REPÚBLICA DE PANAMÁ  
MINISTERIO DE AMBIENTE

RESOLUCIÓN DEIA-IA-RECON 002-2024

Por medio de la cual se resuelve el recurso de reconsideración presentado por la sociedad **AGREGADOS Y MINERALES RÍO PIEDRA, S.A.**, en contra de la Resolución No. **DEIA-IA-013-2024** de 9 de febrero de 2024.

Que mediante Resolución No. **DEIA-IA-013-2024** de 9 de febrero de 2024, notificada el 15 de febrero de 2024, se aprueba el Estudio de Impacto Ambiental, categoría II, del proyecto denominado **“EXTRACCIÓN DE MINERAL NO METÁLICO, GRAVA DE RÍO”**, cuyo promotor es **AGREGADOS Y MINERALES RÍO PIEDRA, S.A.** (fs. 455-468);

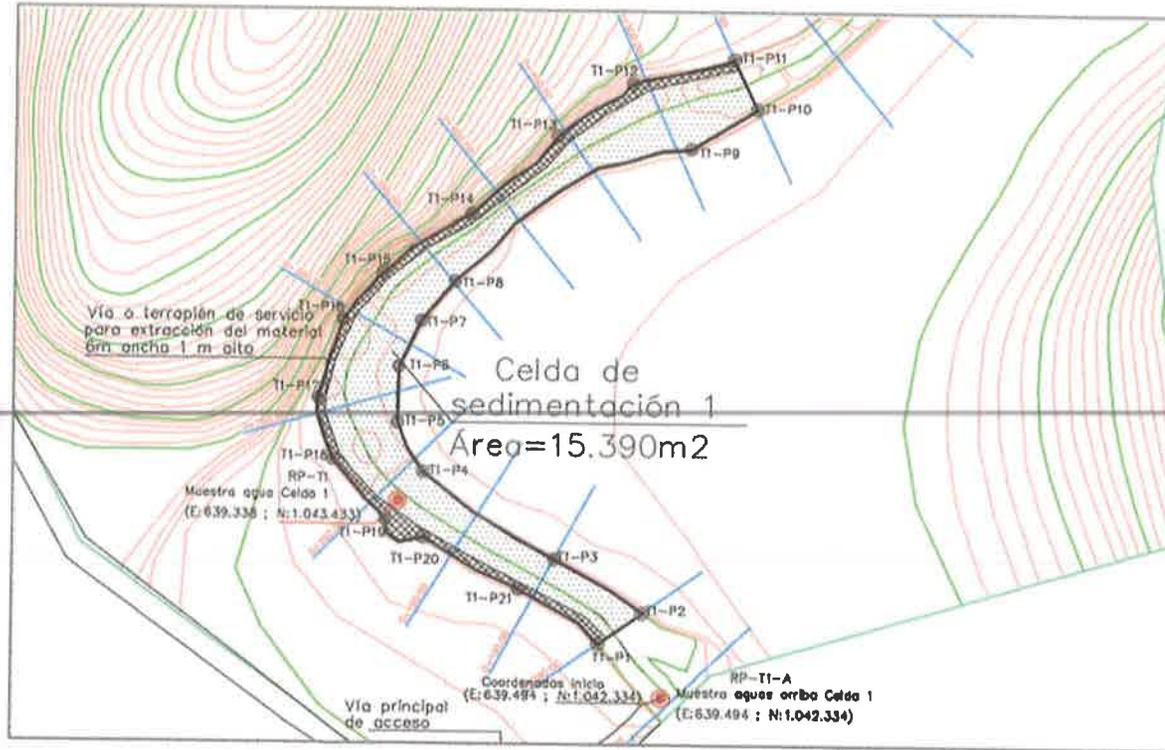
**Precisar la longitud y profundidad de cada una de las trincheras en las que se extraerá el material pétreo.**

**Resp.** En la tabla siguiente se muestra la longitud y la separación entre las celdas.

Posteriormente se presenta ilustración de topografía y el perfil batimétrico (en rojo) de sedimentos acumulados (grava) en cada celda de extracción y su respectiva sección transversal con la capa de sedimentos depositados (línea en negro) marcando hasta donde se ha calculado extraer, es decir la profundidad (3 mts aproximadamente), a esta profundidad de extracción no se dará afectación del canal del río (parte más profunda del lecho). No es necesario, ya que la propia dinámica hidrogeológica del río causa que se aporte o se acumule cada cierto tiempo material a dicha profundidad. Esta información se elaboró basada en datos del estudio hidrogeológico levantado para este Estudio y que se anexa a este documento.

**Celda de Sedimentación 3**

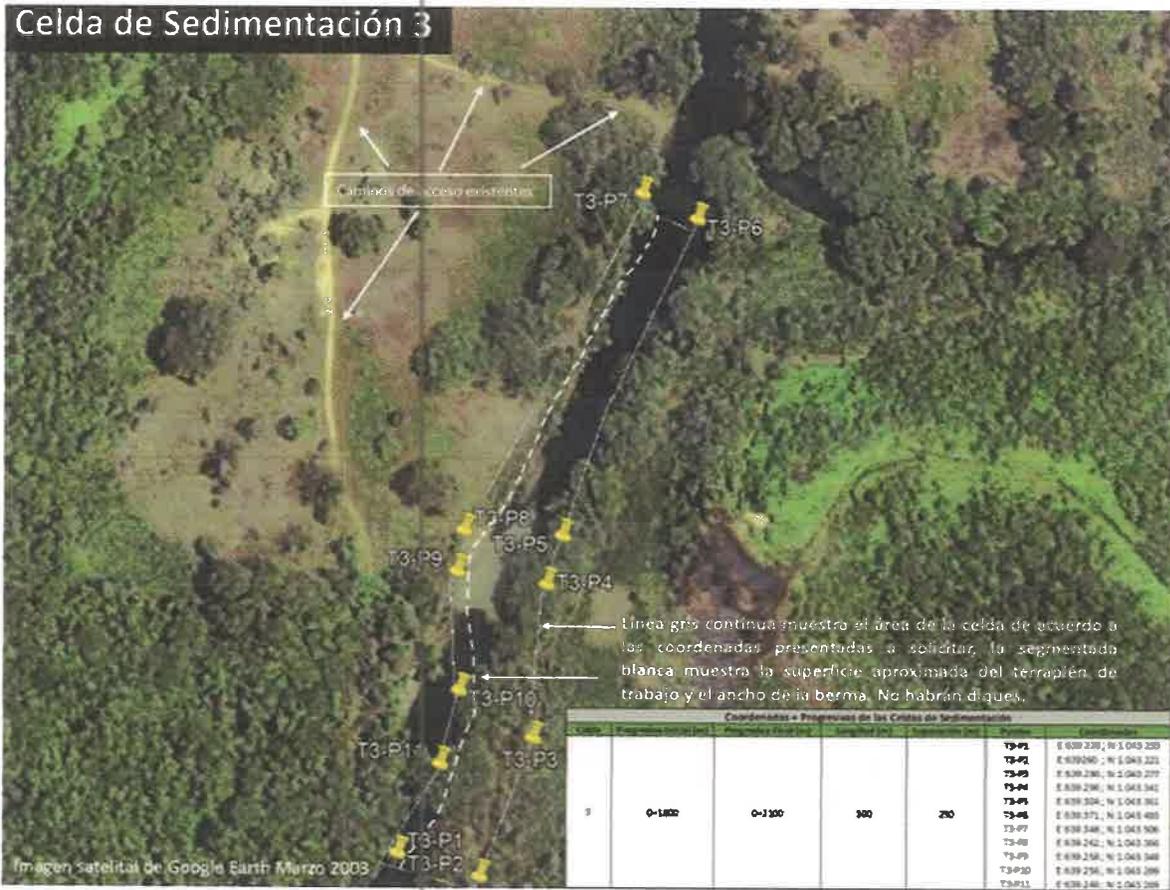
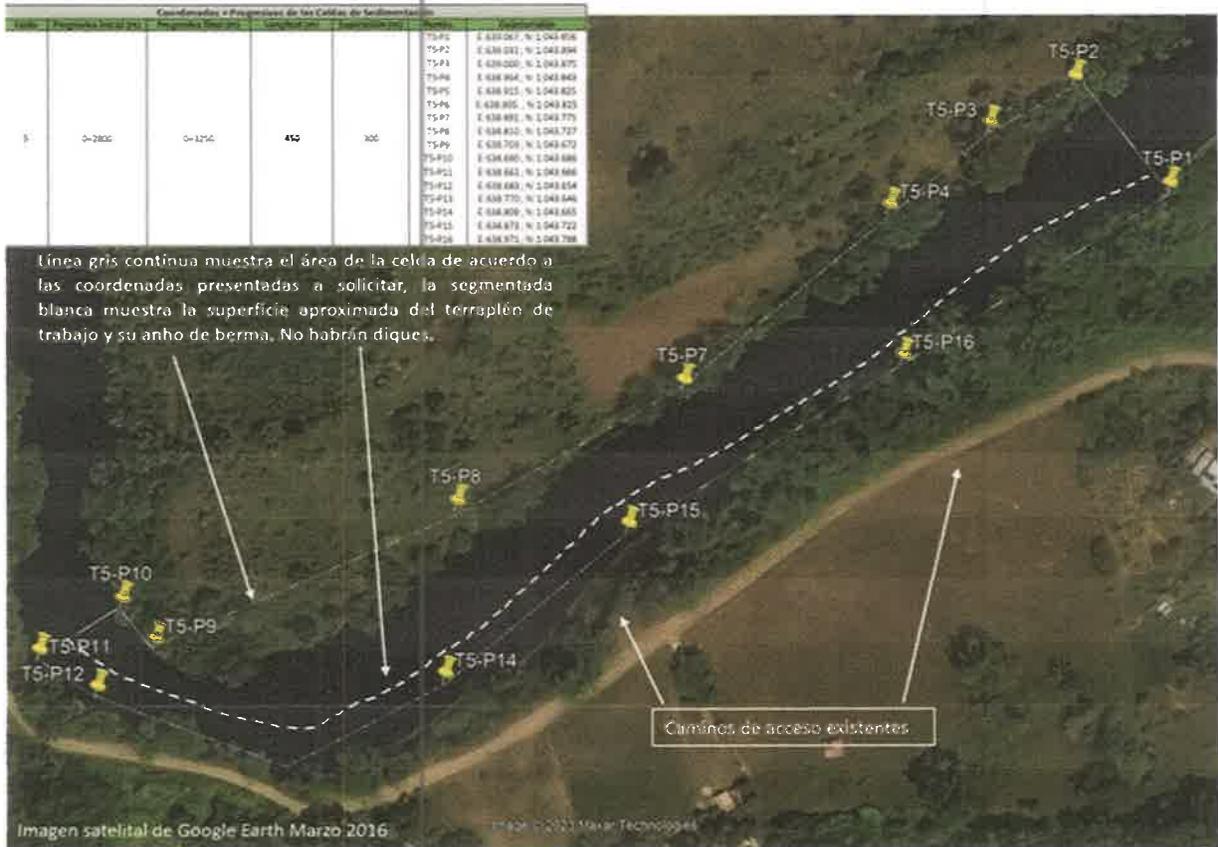
- **Presentar plano con mapa base vista satelital (Google Earth) indicando la ubicación y respectivas dimensiones de las bermas de seguridad y diques a escala en cada punto de explotación.**

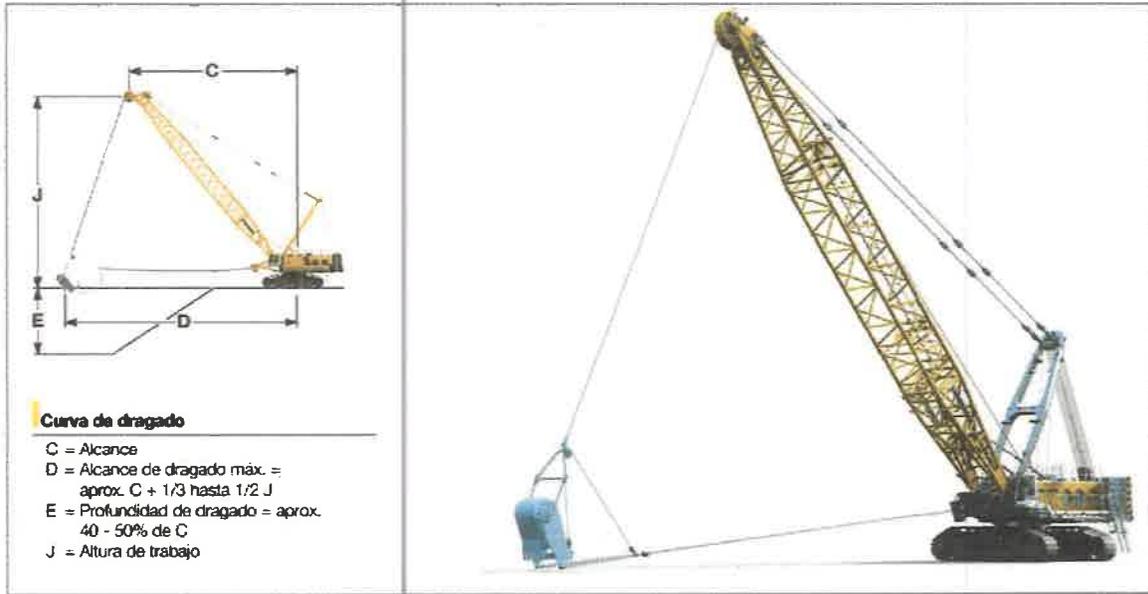
Conjuntamente dicho Informe de Inspección, señala: “...Durante, la inspección de campo se observó, que el área es utilizada como balneario, por lo que, el proyecto debe introducir en el análisis, la interacción de estas actividades recreativas y económicas con la ejecución del proyecto, para determinar si existen impactos hacia dicha actividad...”. Por consiguiente, se debe indicar:

El área que indican es un “balneario” es propiedad privada la cual fue invadida y la persona y el invasor coloca un rancho al borde del río de manera ilegal. El terreno invadido es Propiedad de Altos del Mar. Se anexa una nota donde la representación legal no autoriza el uso de su terreno para balneario.

Este proyecto cuenta con su aprobación para el uso de áreas de su propiedad. En el EIA se anexo nota de autorización.
